Poste de Saint-Bruno-de-Montarville à 315-25 kV

Réponses aux questions du ministère du
Développement durable, de l'Environnement
et des Parcs du Québec

Deuxième série

Figure 1 : Valeurs du champ magnétique mesuré autour du poste de Roussillon

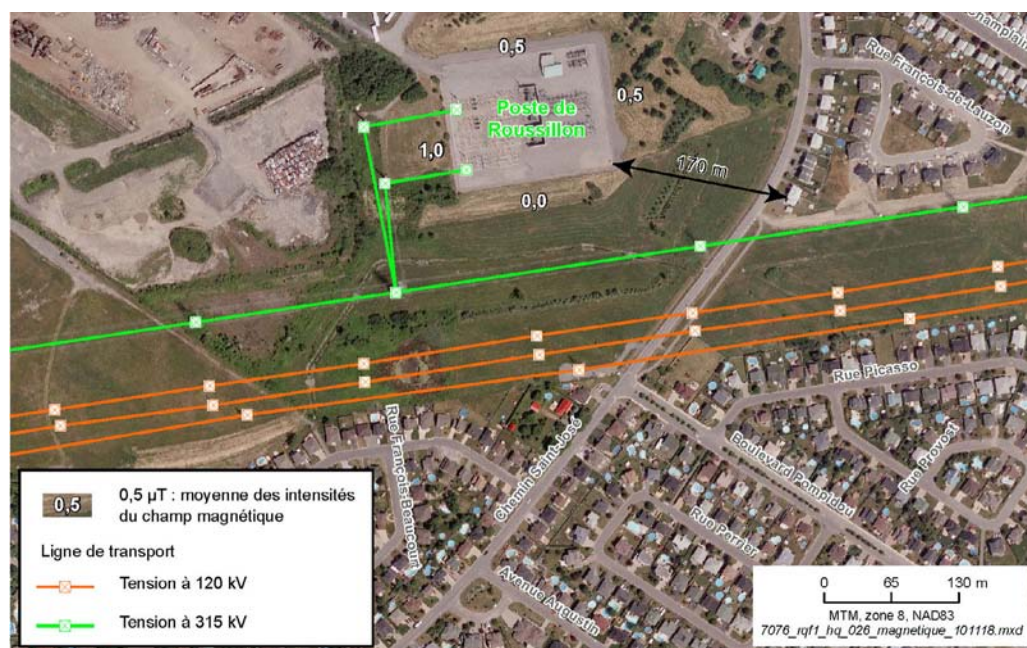
Hydro-Québec indique que le champ magnétique « sera faible ($< 0,4 \mu\text{T}$) sur la propriété d'Hydro-Québec à l'extérieur de ce périmètre ». Pourtant, dans sa réponse à la question 19, Hydro-Québec indique que « la valeur prévue du [champ magnétique] à la clôture du poste est de l'ordre de $0,4 \mu\text{T}$ ».

- Clarifier la mesure prévue du champ magnétique à la limite de la propriété d'Hydro-Québec et au-delà de cette limite.

La mesure du champ magnétique réalisée au poste de Roussillon, un poste similaire à celui qu'Hydro-Québec prévoit construire, est de $0,5 \mu\text{T}$ à 2 m de la clôture et à 1 m du sol (voir la figure 1).

La valeur du champ magnétique diminue avec la distance ; donc, plus on s'éloignera de la clôture du poste plus la valeur du champ magnétique émis par ce dernier tendra vers la valeur du champ ambiant du Québec, soit $0,2 \mu\text{T}$. Toutefois, étant donné que les usines qui se trouvent à proximité produisent elles aussi des champs magnétiques il est impossible de déterminer de façon exacte la valeur du champ magnétique imputable au poste lui-même à l'extérieur de l'enceinte clôturée.

Il est à noter, enfin, que la clôture du poste ne délimitera pas la propriété d'Hydro-Québec, celle-ci étant plus grande que le périmètre clôturé.
